Stadt Schwerte  
Amt für Gebäudemanagement

Gutachten 2026-01-28  
Dieses Gutachten hat 27 Seiten.

## Gutachten

Sportzentrum Wanthofener Bruch  
Hermann von Wanthoff-Straße  
Schwerte

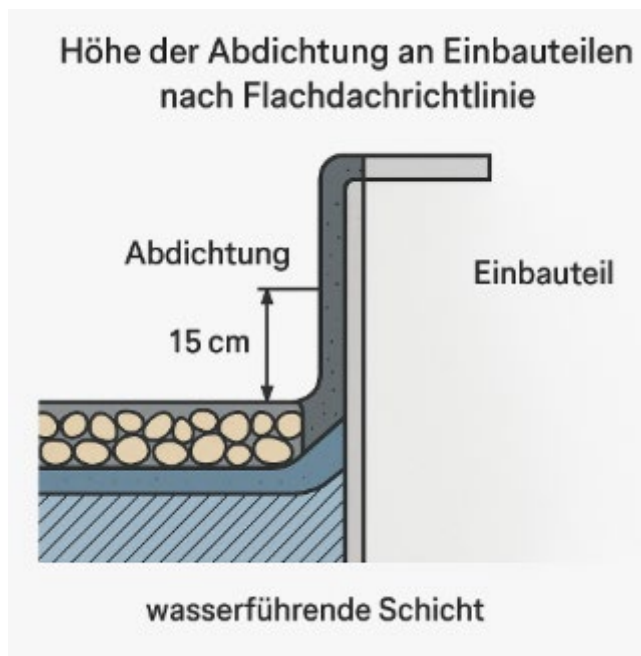
#### Sonderregelung bei niedrigen Anschlusshöhen:

- Wenn die **15 cm Anschlusshöhe nicht erreichbar** sind (z. b. bei Türen, barrierefreien Übergängen), sind **besondere Maßnahmen** erforderlich:
  - Anwendung von **Flächendrainagen** oder **Notüberläufen**
  - Verwendung von **Abdichtungssystemen mit bauaufsichtlicher Zulassung** für reduzierte Anschlusshöhen
  - **Absenkung der wasserführenden Schicht** im Bereich der Einbauteile (z. b. Kiesrost um Dachabläufe)

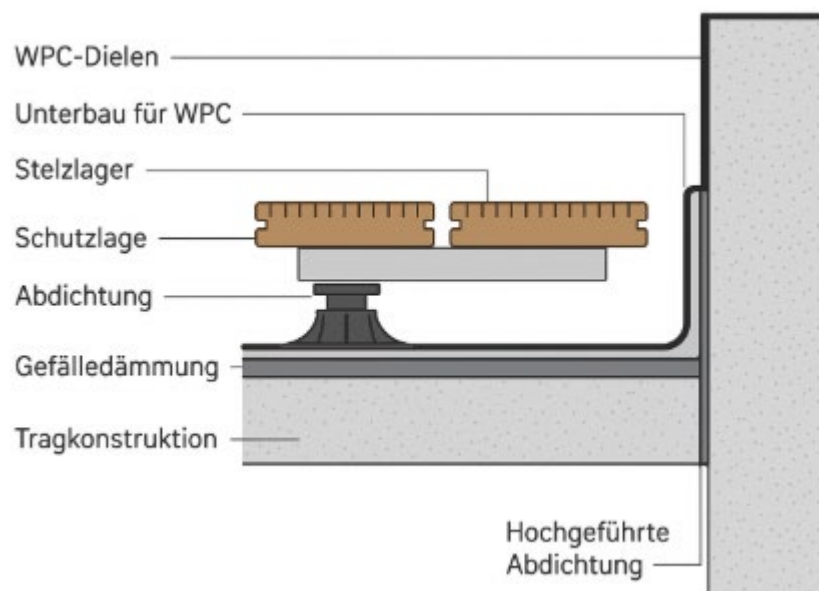
### Bewegungsfugen übernehmen

→ Bewegungsfugen im Dach müssen in die Konstruktion übernommen oder freigehalten werden.

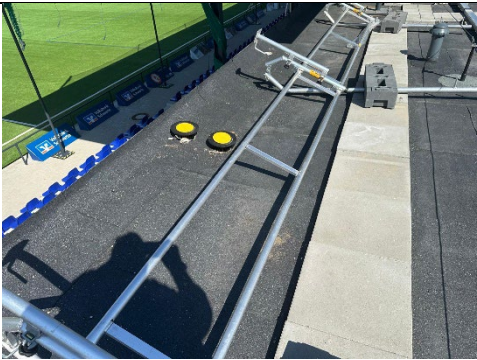
05		Mangelhaft Abdichtung		
06		Einführung TGA nicht Schlagregendicht gem. DIN 4108-3.

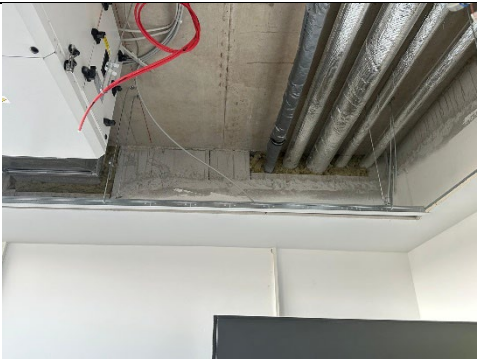
Pkt	Foto	Beschreibung	Bewertung	
20		Die Höhe ist nicht gem. der Ausschreibung, eine Montage der Dachterrasse ist nicht möglich.

Bilddokumentation:

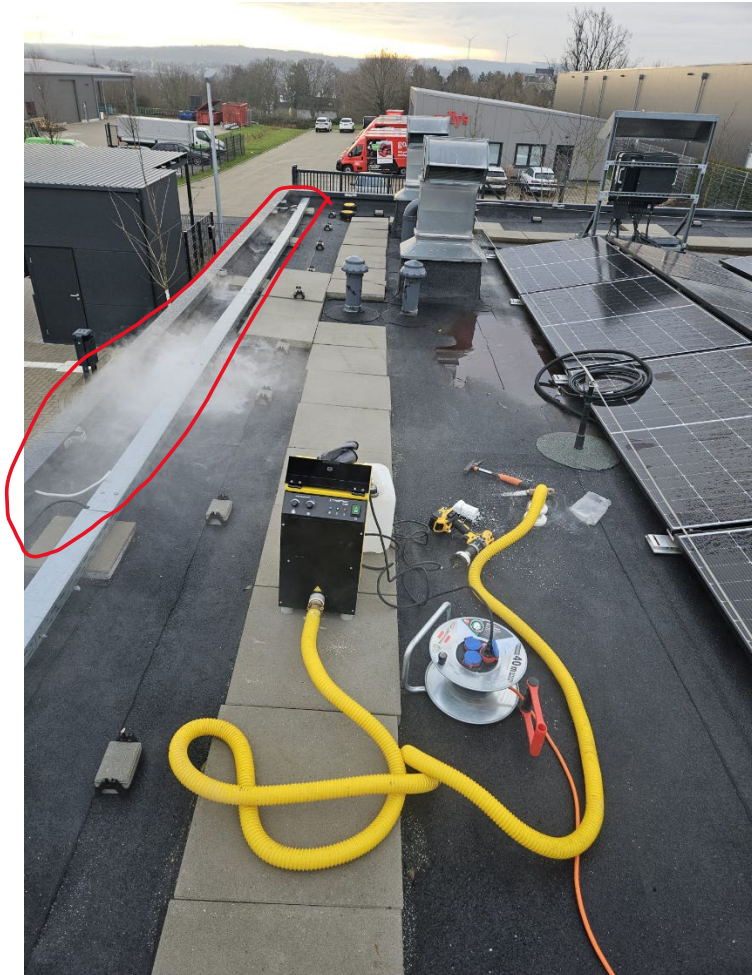
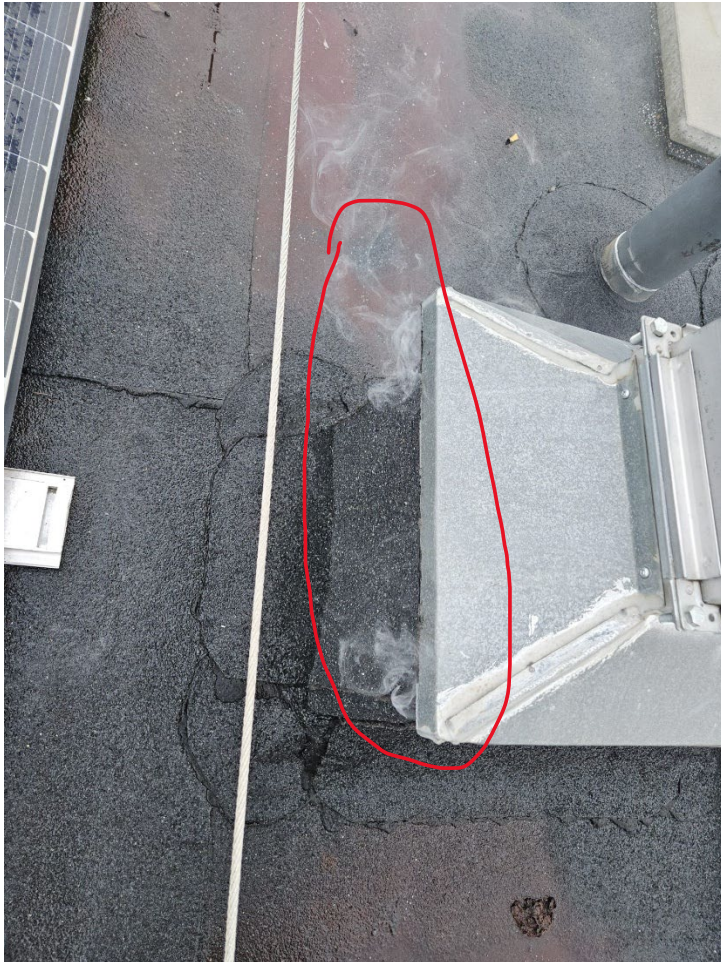
Undicht

Durch die Abweichung von der Planung ist festzustellen, dass die sowohl die Dampfsperre nicht Planmässig verlegt worden ist als auch die Dichtigkeitsebene in Großenteilen ohne Funktion ist.

Die Dampfsperre wurde nicht planmäßig im Dachrandbereich hochgezogen, sondern seitlich offengelassen.
